工程指示 / 要求簡箋 ENGINEER INSTRUCTIONS(E.I.)

工程指示編號:	EI- 4933A	修改版本:	A
	HK- 1251		
工程編號:	J 853	工程名稱:	大窩坪 (延坪道)
收件人:	生統 / 技術部 / 謝永林	發件人:	Lai Sik Hung
工程項目:	幕牆背板需避地台碼位 生產指示 (修訂A:統一避位資料)	日期:	27/07/2022

MODULE DIMENSION
 OUTSIDE
 1
 5013C
 HORIZONTAL DETAIL
 CURTAIN WALL

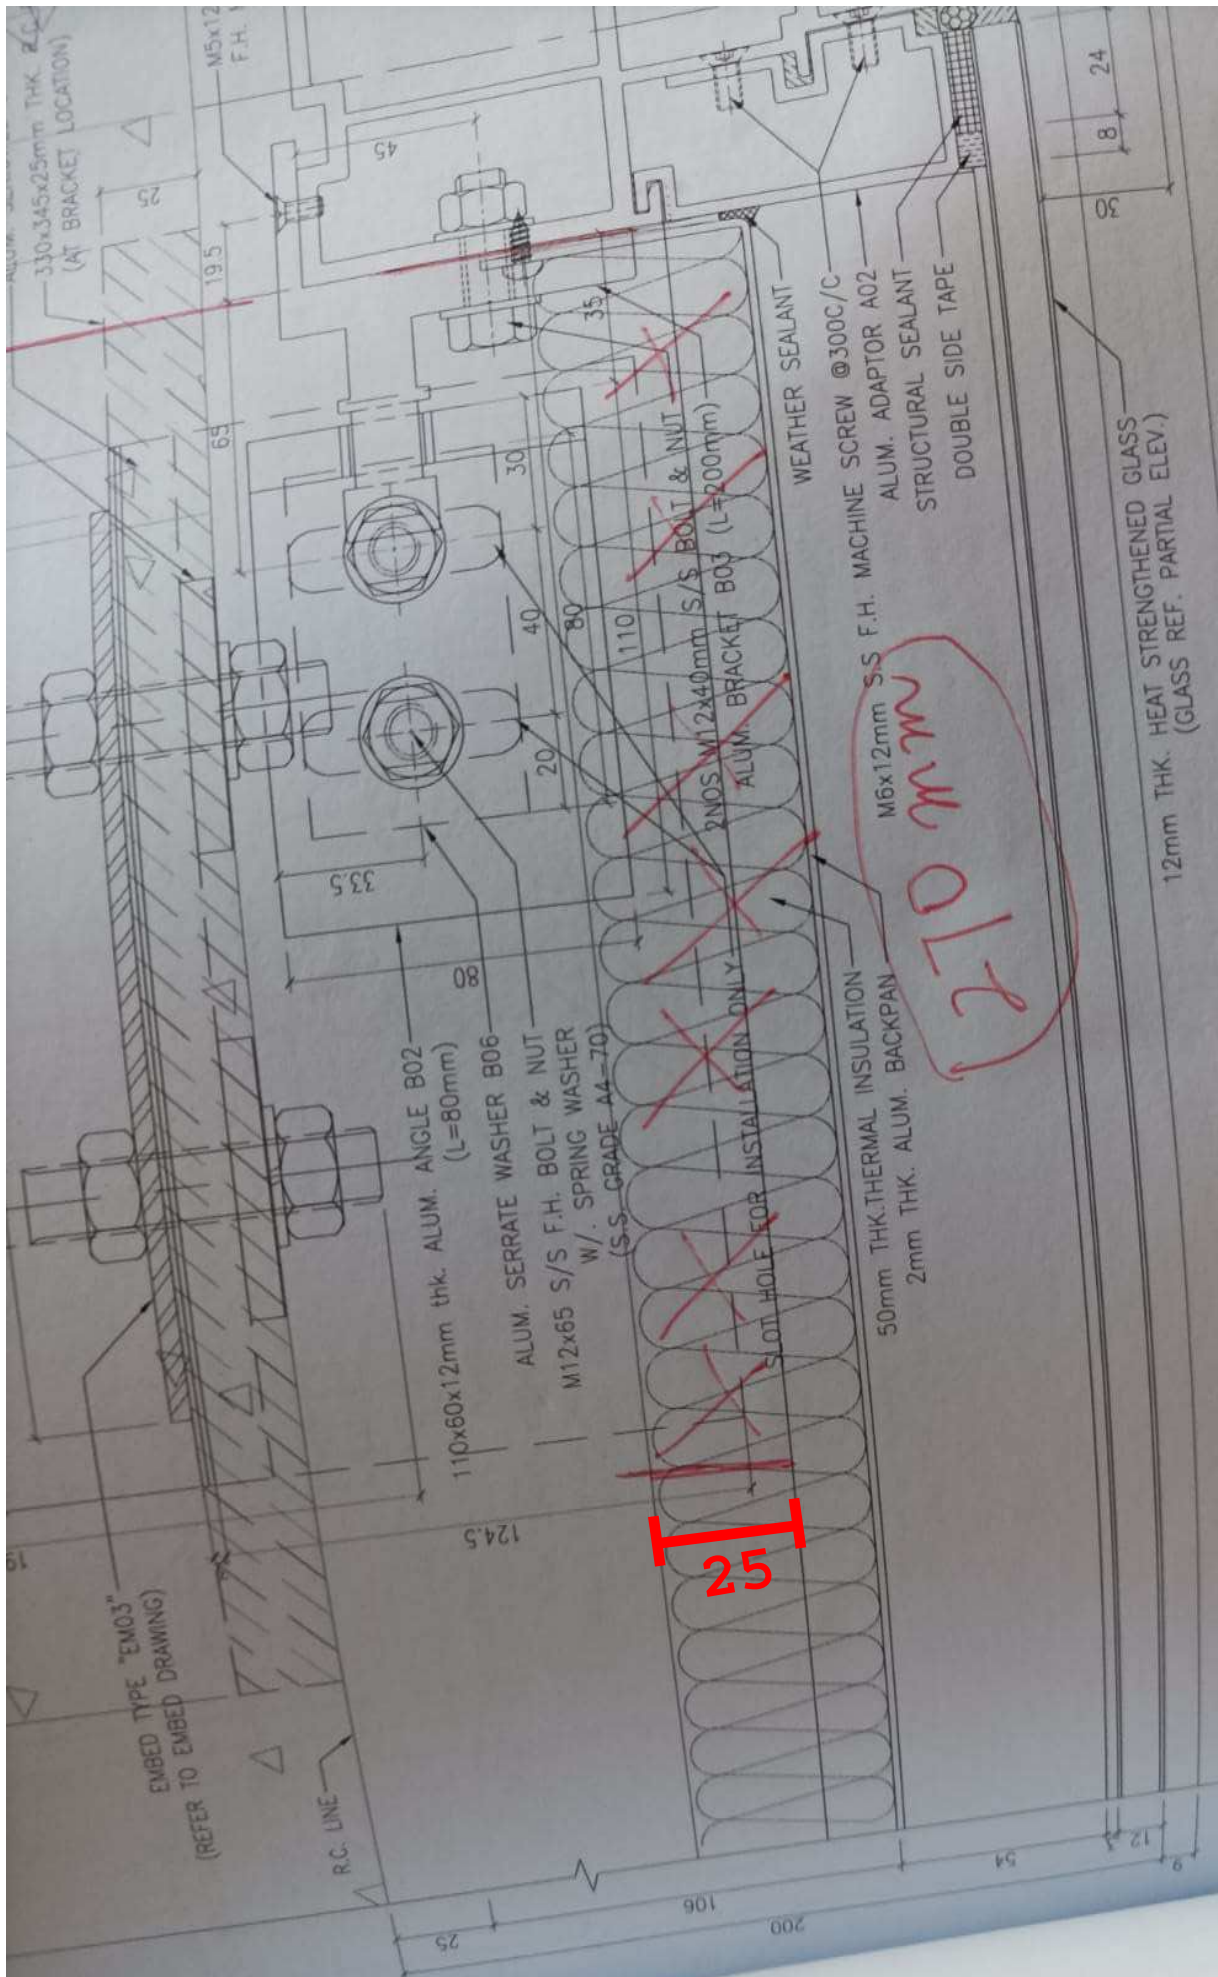
內容: 幕牆背板需避地台碼位 生產指示 請幫忙修改加工圖配合地台碼避位, 請見附圖尺寸 (3張相片)
修訂A : 統一避位資料, 見附圖
完成上列要求日期: ASAP

25

270mm
